Bebauungsplan 05.49.00 - Marie-Juchacz-Weg (Wilhelmshöhe) - Satzungsbeschluss

Bebauungsplan 05.49.00 – Marie-Juchacz-Weg –
Bericht zur Prüfung und Abwägung der im Rahmen der durchgeführten Beteiligungsverfahren eingegangenen Stellungnahmen
Stand: 18.06.2025

Bebauungsplan 05.49.00 – Marie-Juchacz-Weg –
Bericht zur Prüfung und Abwägung der im Rahmen der durchgeführten Beteiligungsverfahren eingegangenen Stellungnahmen
Stand: 26.06.2025

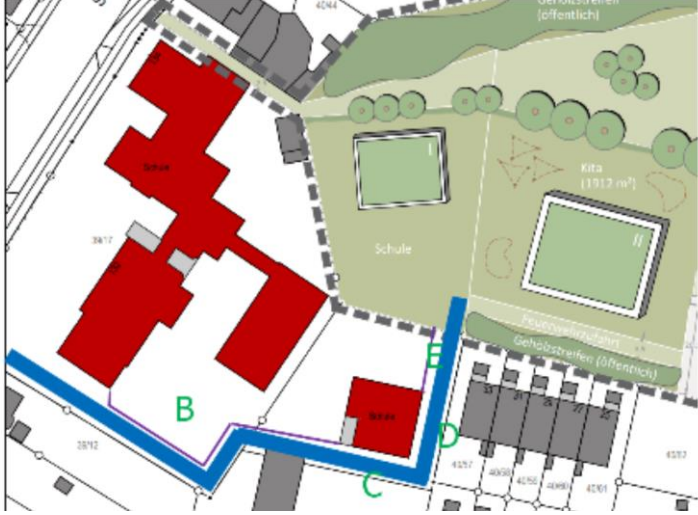
<p>9.3 <u>Bedenken zur Wegeverbindung über das derzeitige Schulgrundstück, da die sichere Entfluchtung des Schulgebäudes nicht mehr gewährleistet würde</u></p> <p>Gegenüber der beschriebenen Wegeführung über das Grundstück der Schule Wilhelmshöhe meldet der Bereich Schule und Sport Bedenken an, da die Sicherheit der Schüler:innen zu jedem Zeitpunkt und damit auch bei einer Entfluchtung gewährleistet sein muss. Bzgl. der Anpassung der Fluchtwegführung wurden in den vergangenen Monaten die folgenden fünf Varianten besprochen:</p>	<p>Die Schaffung einer öffentlichen Wegeverbindung von der Schwartauer Allee zu den geplanten Nutzungen (Kita, Grün- und Spielbereich, Wohnungen) sowie weitergehend zur Hochstraße und dem Marie-Juchacz-Weg ist vom hohen öffentlichen Interesse.</p> <p>Mit den neu geschaffenen Wegebeziehungen wird die (fußläufige) Vernetzung innerhalb des Stadtteils im Sinne des erstrebenswerten Leitbildes „Stadt der kurzen Wege“ deutlich aufgewertet.</p> <p>Für eine gute Erreichbarkeit der öffentlichen Grün- und Freifläche mit Spielplatz sowie der Kita kann nicht auf die geplante Wegeverbindung von der Schwartauer Allee verzichtet werden. Ohne diese Wegeverbindung ist der Standort des Spielplatzes nicht herleitbar, da ein zu geringer fußläufiger Einzugsbereich (von Wohnnutzungen) bestünde. Der größte Einzugsbereich beider Nutzungen (Kita und Spielplatz) resultiert aus der Wohnbevölkerung westlich der Plangebietsfläche, die die neu geschaffene Wegeverbindung entsprechend nutzen würde. Auch die Kita sollte ohne zwingendes Erfordernis der PKW-Nutzung gut erreichbar sein. Darüber hinaus erfolgt mit der Wegeführung an die Schwartauer Allee eine direkte Anbindung der geplanten Nutzungen und weitergehend der Wohnnutzungen entlang der Hochstraße und des Marie-Juchacz-Weges an den öffentlichen Personennahverkehr. Auf Höhe der geplanten Wegeverbindung besteht die Bushaltestelle „Josephinenstraße“, die von den Buslinien 1 und 500 angefahren wird. Ebenfalls in räumlicher Nähe und über die Wegeverbindung erschlossen würde zudem die Bushaltestelle „Georg-Kerschensteiner-Straße“, die von den Buslinien 3,8 und</p>	<p>(Teil)Berücksichtigung</p>

Inhalt der Stellungnahme	Prüfung und Abwägung	Ergebnis
<p>Variante 1</p>  <p>Variante 1 beinhaltet die Schaffung von 2 oder 3 neuen Toren:</p> <ul style="list-style-type: none"> - Tor 1 in Verlängerung der Westfassade des Schulgebäudes, um den Zugang von der Schwartauer Allee zu verschließen - Tor 2 als Zugang zum Schulhof - Tor 3 um den Zugang zur Parkanlage zu verschließen <p>Ggf. können die Tore 2 und 3 in einem Tor kombiniert werden. Ggf. könnte das Tor 1 näher zum gebäudeseitigen Notausgang aufgestellt werden.</p> <p>Bei Installation des in Verlängerung der Westfassade des Schulgebäudes beschriebenen Tores 1 mit einer im Not-/Brandfall automatisierten Schließung kann das technische Versagen der Anlage nicht ausgeschlossen werden, womit insofern eine potentielle Gefährdung für die Schüler:innen vorliegt, als dass diese unbeaufsichtigt trotzdem auf die stark befahrene Schwartauer Allee laufen könnten, wenn die Tore eigentlich geschlossen sein sollten. Weiterhin müsste bei der Verwendung einer automatisierten Schließung sichergestellt werden, dass sich das Tor in einer Vielzahl von verschiedenen Fallkonstellationen automatisch schließt und es muss dabei sichergestellt werden, dass die Sicherheit der Schüler:innen in allen Fallkonstellationen gewährleistet ist. Der Bereich Schule und Sport hat gerade in diesem speziellen Punkt Bedenken, da es vermutlich unmöglich sein wird, alle Fallkonstellationen abschließend über die Automatik zu erfassen.</p>	<p>10 angefahren wird.</p> <p>Die geplante öffentliche Wegeverbindung steht nicht im Widerspruch zu einer Entfluchtung des Schulgebäudes über den nördlichen Fluchtwegeausgang. Vielmehr sollte auf eine öffentliche Fläche entfluchtet werden. Gemäß Brandschutzatlas (Mayer/Battran, 07.2021) enden Fluchtwege erst im Freien. „Das Freie in diesem Sinne ist eine öffentliche Verkehrsfläche, auf der die fliehenden Personen die Möglichkeit haben, sich vom Gebäude beliebig weit zu entfernen. Führen die baulichen Rettungswege auf eine nichtbebaute Stelle des Grundstückes, muss diese einen sicheren Zugang zur öffentlichen Verkehrsfläche haben und von der Feuerwehr im Brandfall leicht erreichbar sein.“</p> <p>Sofern sich seitens des zu verantwortenden Bereichs gegen eine Entfluchtung auf die öffentliche Wegeverbindung entschieden wird, bieten sich grundstücksbezogene Lösungen, wie alternativ entfluchtet werden kann (siehe insb. Variante 4).</p> <p>Im Folgenden erfolgt ergänzend eine Stellungnahme zu den vorgeschlagenen Varianten:</p> <p>Den kritischen Ausführungen zu Variante 1 mit der vorgesehenen Implementierung von im Brandfall zu öffnenden und schließenden Toren wird vor dem Hintergrund der fehlenden Praktikabilität gefolgt.</p> <p>Der Variante 2 steht eine äußerst gering verbleibende Breite für die öffentliche Wegeverbindung entgegen. Anzustreben ist eine Mindestbreite von 2,50 m. Diese würde weit unterschritten. Von der Umsetzung dieser Variante wird abgesehen, zumal der Fluchtwegekorridor für die Schüler:innen auch nur sehr schmal ausfallen würde, was ein (sicheres) Entfluchten erschweren würde.</p> <p>Die Variante 4 steht im Einklang mit dem Ziel der Schaffung der öffentlichen Wegeverbindung nördlich des Schulgebäudes. Sofern von einer möglichen Entfluchtung auf die öffentliche Wegeverbindung abgesehen wird (siehe Ausführungen oben), ist diese</p>

TEIL A - PLANZEICHNUNG

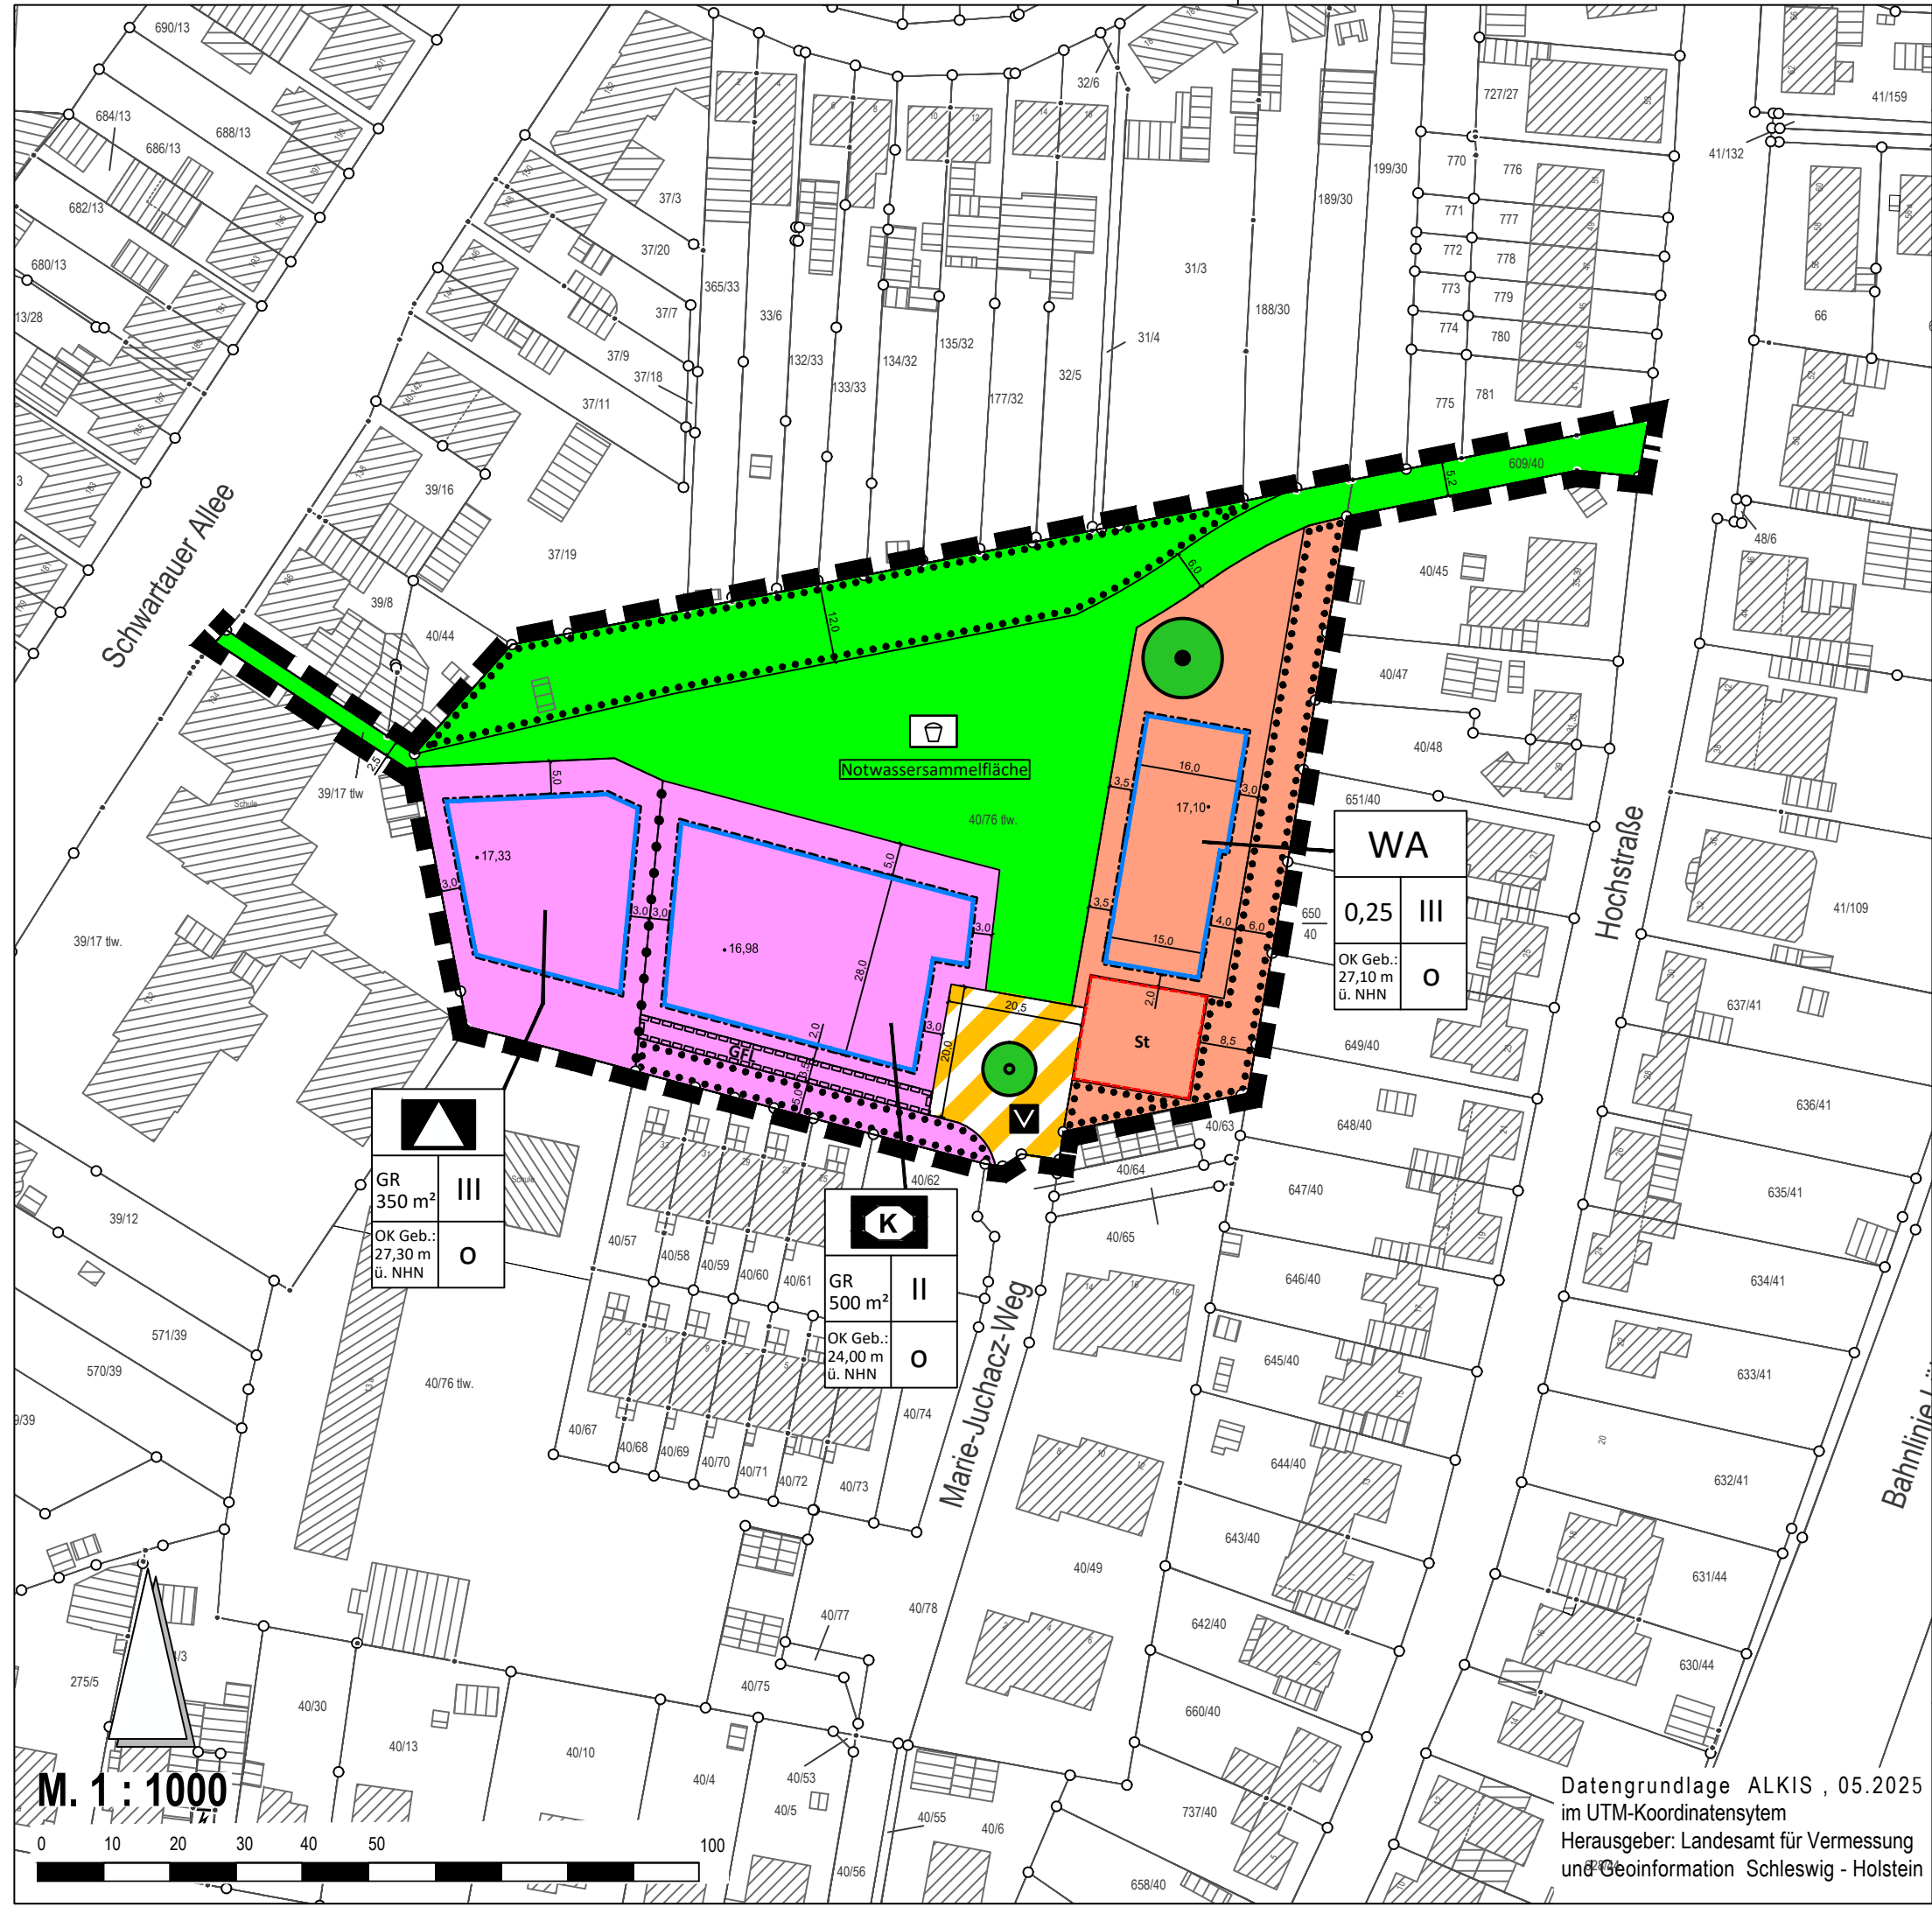
<p>11.3 <u>Hinweise zur Planzeichnung (Notwassersammelfläche) und Klärung der Zuständigkeit zur Unterhaltung</u></p> <p>Zur Planzeichnung:</p> <p>Die Grünfläche, die als „Notwassersammelfläche“ bezeichnet wird, sollte als „Überflutungsfläche“ bezeichnet und überlagernd festgesetzt werden. In Ihrer Hauptfunktion hat sie als Grünfläche und Spielplatz Aufenthalts Charakter und nur bei seltenen Starkregen dient sie der schadlosen Zwischenspeicherung von Niederschlagswasser. Damit diese Funktion dauerhaft sichergestellt ist, ist die Fläche aus Sicht der EBL daher überlagernd festzusetzen gem. dem Klimaanpassungskonzept und der Maßnahme M18. Klärung Zuständigkeit der Unterhaltung erforderlich, da es sich primär um eine Grünfläche handelt, sehen die EBL die Zuständigkeit der Unterhaltung bei BSuV (<i>Bereich Stadtgrün und Verkehr</i>).</p>	<p>Die Bezeichnung wird nicht von Notwassersammelfläche zu Überflutungsfläche geändert. Die Grünfläche wird nicht überlagernd, sondern als öffentliche Grünfläche mit der kombinierten Zweckbestimmung Spielplatz/Notwassersammelfläche festgesetzt. Die Notwassersammelfläche hält bei seltenen Starkregenereignissen (seltener als 30-jährige Regenereignisse) das Wasser schadlos zurück.</p> <p>Da es sich um eine öffentliche Grünfläche handelt wird die Zuständigkeit der Unterhaltung beim Bereich Stadtgrün und Verkehr gesehen (vgl. Carlebach-Park).</p> <p>Bei der Modellierung der Grundstücke sowie der Verkehrsfläche besonderer Zweckbestimmung sind entsprechende Notwasserwege Richtung öffentlicher Grünfläche zu berücksichtigen. Die Grünfläche selbst ist in Abgrenzung zu den privaten</p>	<p>nicht berücksichtigen / klarstellen</p>

<p>12.10 <u>Ablehnung der überlagernden Nutzung Spielplatz und Notwassersammelfläche und Anpassung des wasserwirtschaftlichen Begleitplans</u> In der Planzeichnung ist die komplette öffentliche Grünfläche mit der Zweckbestimmung „Spielplatz“ markiert und dort steht zusätzlich ebenfalls „Notwassersammelfläche“, die den öffentlichen, wie auch den privaten Flächen nutzen soll (s. Begründung 6.4.1).</p>

<p><u>12.11 Topografische Vertiefung der öffentlichen Grünfläche</u></p> <p>In den Festsetzungen steht unter 8.2, dass die öffentliche Grünfläche mit einer bestimmten Höhe („um bis zu 0,15 m“) „zu vertiefen“ sei.</p> <ul style="list-style-type: none"> Die Bauhöhen werden im Planungsprozess durch den Bereich Stadtgrün und Verkehr festgelegt und können wegen nicht vorhandener Detailtiefe eines Bebauungsplans in diesem auch nicht festgesetzt werden. Diese Festsetzung in 	<p>Ein Bebauungsplan kann detailliert die erforderlichen Höhen von Anlagen festsetzen.</p>	<p>nicht berücksichtigen</p>

Inhalt der Stellungnahme	Prüfung und Abwägung	Ergebnis
<p>der Form ist zu löschen. Das benötigte Volumen für das Notwasser sollte in der Begründung angegeben werden.</p>	<p>An der Festsetzung zur topografischen Vertiefung wird festgehalten. Um die Anforderungen an die Bewirtschaftung des Niederschlagswassers, die sich aus dem wasserwirtschaftlichen Begleitplan ergeben zu erfüllen, ist die Vertiefung in der festgesetzten Art und Weise umzusetzen.</p> <p>Das nötige Volumen, welches im Überflutungsfall von der öffentlichen Grünfläche aufgefangen werden muss, kann dem Nachtrag zum wasserwirtschaftlichen Begleitplan (Anhang 4 der Begründung) entnommen werden. Tiefere Mulden und Gräben stellenweise zu errichten ist möglich.</p>	
<p>12.12 <u>Hinweis zu fehlenden Höhen und Böschungslinien</u> Auf der Planzeichnung sind überhaupt keine Höhen oder Böschungen verzeichnet.</p> <ul style="list-style-type: none"> • Der Bereich Stadtgrün und Verkehr fordert, dass wichtige Höhenänderungen, z. B. die Wälle an den Seiten, zumindest aber Böschungslinien eingezeichnet werden. 	<p>Informationen zu Höhen und Böschungslinien können dem beigefügten Höhenplan (Anhang 2 zur Begründung) entnommen werden. Auf eine Darstellung in der Planzeichnung wird aus Gründen der Übersichtlichkeit verzichtet.</p>	klarstellen
